Områdestabilitet Vækerø Kontroll av vurderinger av områdestabilitet iht. NVE 1/2019

Dok.nr.: VI-VEKO-000-RL-0001

Revisjon: 03G

Figur 4-1. Snitt som viser området hvor det er beregnet stabilitet, fra sør til nord (hentet fra PF-VEKO-721-0003-04G)

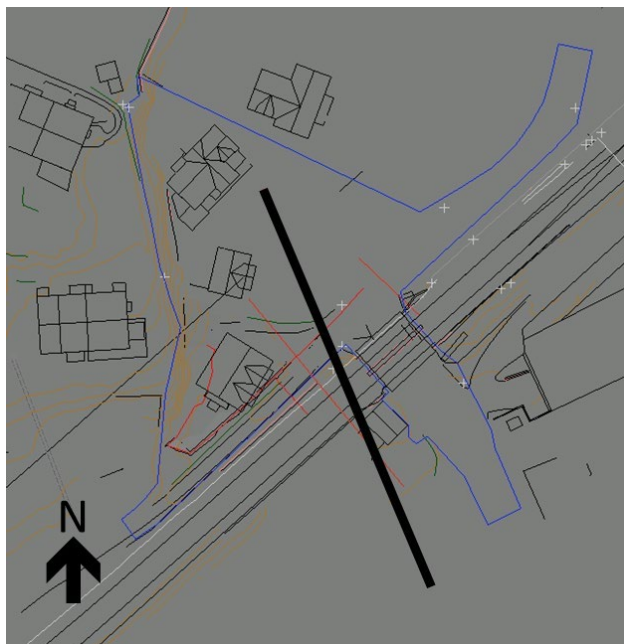
kalksement før utgraving. Et kritisk snitt er valgt for løsneområdet ved Adkomst A se Figur 4-1, Verkis vurderer det er tilstrekkelig omfang. Verkis er enig i tolkning av jordparametere og anser at tolkingen er basert på tilgjengelig informasjon.

Beregninger er utført både for udrenert og drenert tilstand. Beregninger viser ikke forverring. Alle beregninger for områdestabilitet gir en sikkerhetsfaktor $F_{cu} > 1,4$, og områdestabilitet er derfor ansett som ivaretatt. Verkis er tilfreds med stabilitetsberegninger og valgte snitt.
